COMMUNE DE LA ROCHE

LA BRETENAYRE , VILLARET , CHATATREY

**REGLEMENT**

**MODIFICATION DU REGLEMENT DU PAD (RPAD) APPROUVE**  
**PAR LE CE 6 OCTOBRE 1992**

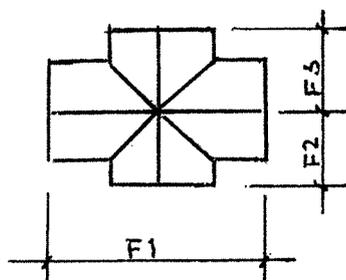
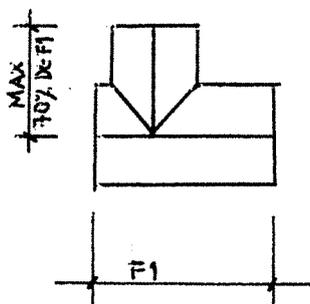
B. Sont tolérées pour autant que l'orientation du faîte principal soit conforme au plan no 53.6.

Les toits en L, en T et en + pour autant que les deux faîtes (qui ne doivent pas forcément être à la même hauteur) soient perpendiculaires l'un par rapport à l'autre et que le faîte secondaire ne dépasse pas le 70 % de la longueur du faîte principal dont la direction est imposée par le plan no 53.6. Il est en outre souhaité que le faîte secondaire soit orienté du côté amont du terrain ce qui préservera une certaine unité de l'ensemble du quartier vu de la rive gauche du lac de la Gruyère. La pente des toitures sera comprise entre 20 et 40°.

$$F2 + F3 = \text{MAX } 70\% \text{ DE } F1$$
